改善箇所説明図

不具合発生箇所

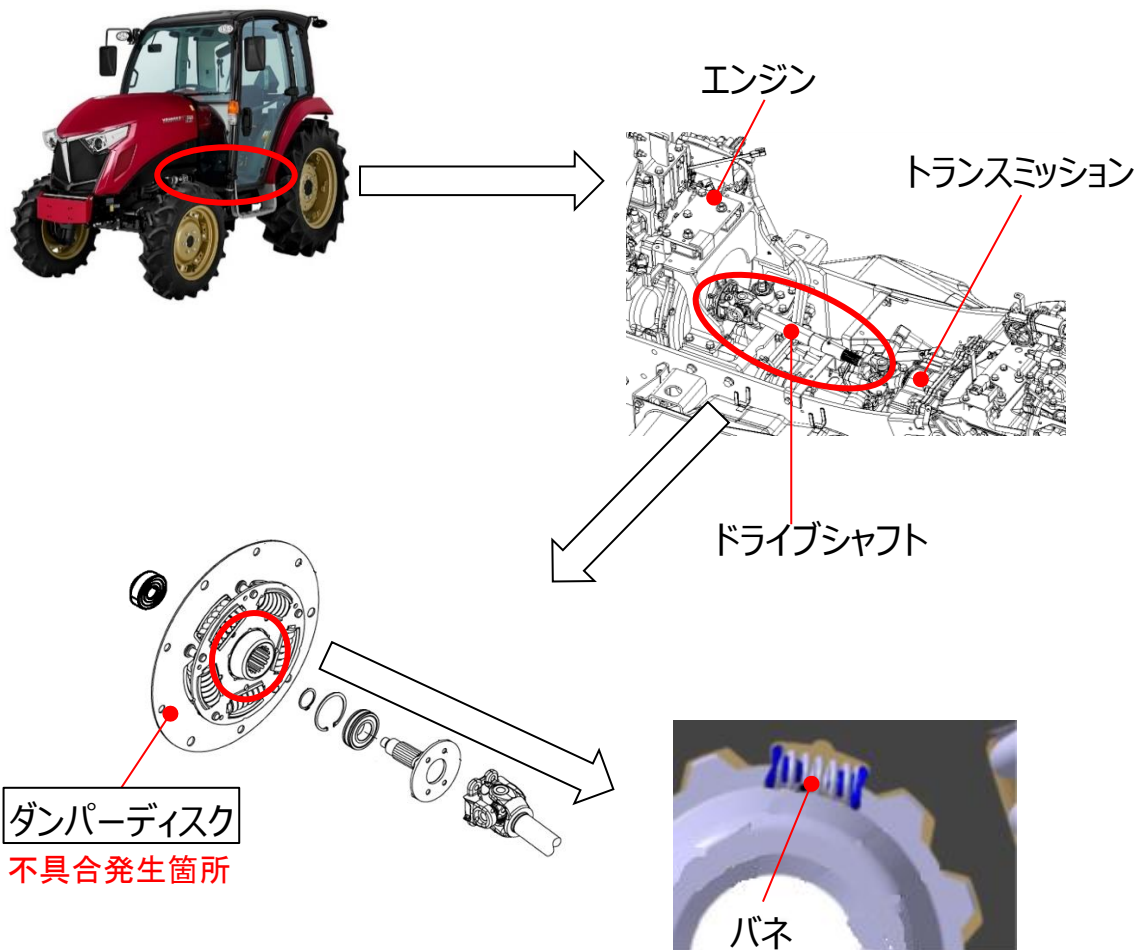
農耕トラクタのダンパーディスクにおいて、エンジン低回転域でダンパーディスク内のバネの設定が不適切なため、当該バネが共振し、ダンパーディスク内の歯面がたたかれ、歯面が摩耗する場合がある。そのため、そのままの状態で使用を続けると、歯面が摩滅し、最悪の場合、走行できなくなるおそれがある。

全車両、ダンパーディスクを対策品に交換する。

☐ は交換部品を示す。

運転席後部のフレームにNo.5176のステッカーを貼付する。
